【改善箇所説明図 ②】

不具合の内容

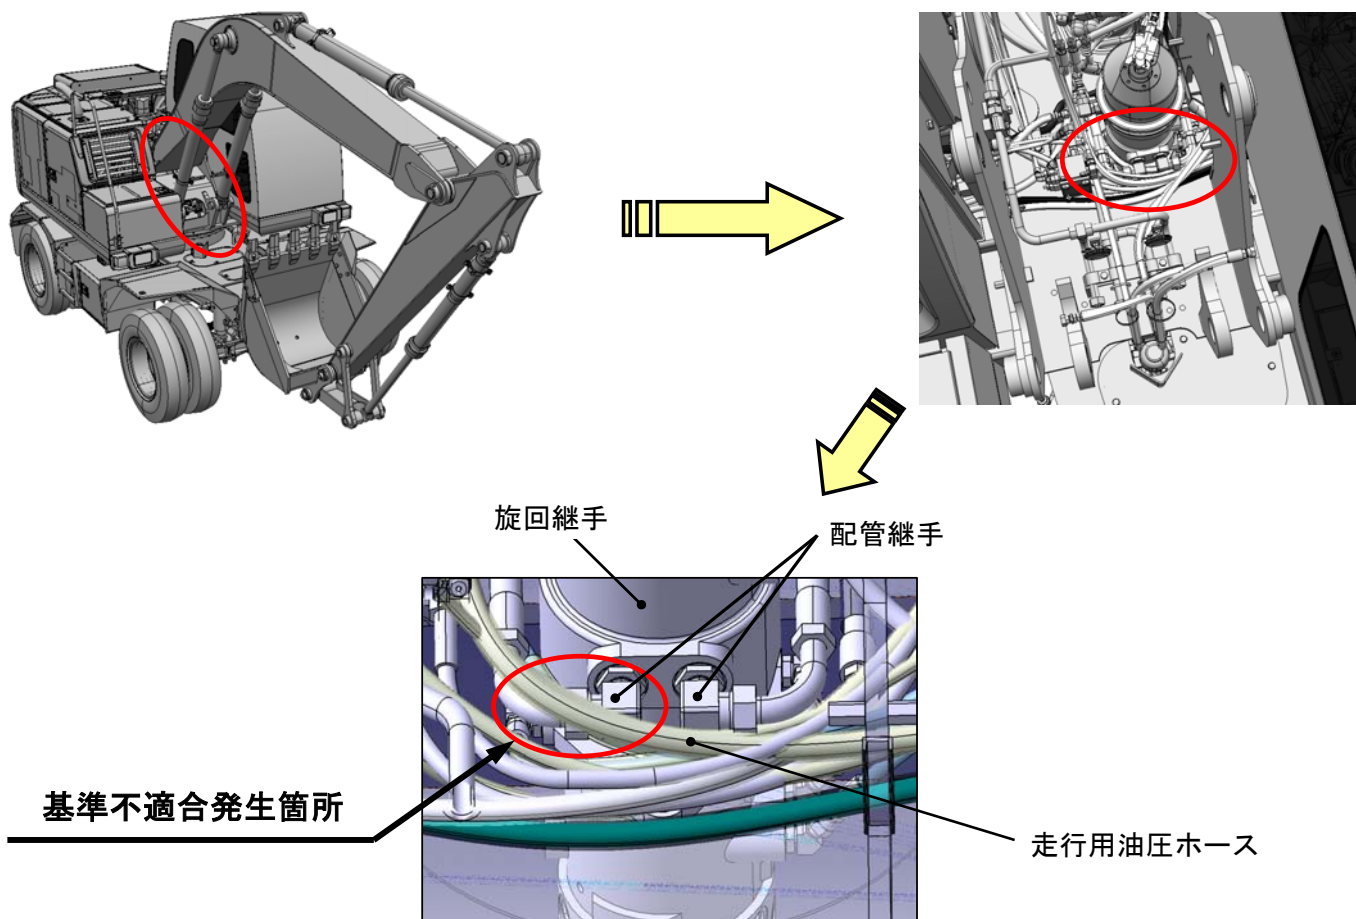
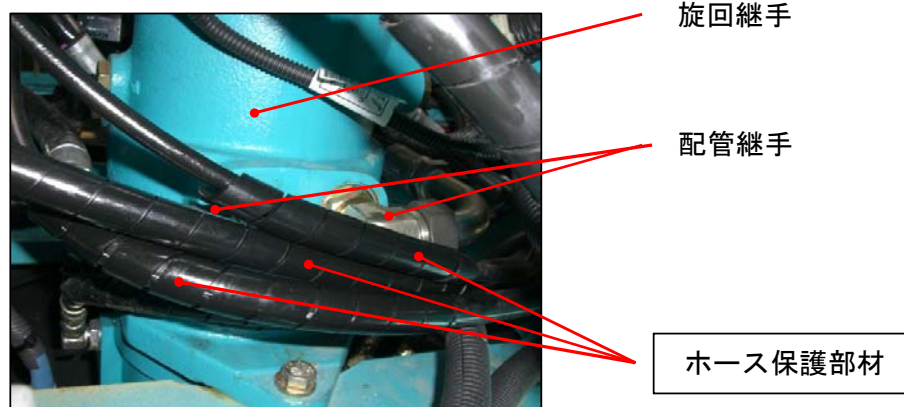
走行用油圧ホースの配置が不適切なため、旋回継手の配管継手と接触するものがある。そのため、そのままの状態で使用を続けると、車体の振動等によりホースが摩耗し、作動油が漏れ、最悪の場合、走行できなくなるおそれがある。

全車両、走行用油圧ホースに保護部材を追加する。また、ホースを点検し、摩耗しているものは新品に交換する。

注) 内は追加部品を示す。

識別：ホースの保護部材が装着されていることで識別する。
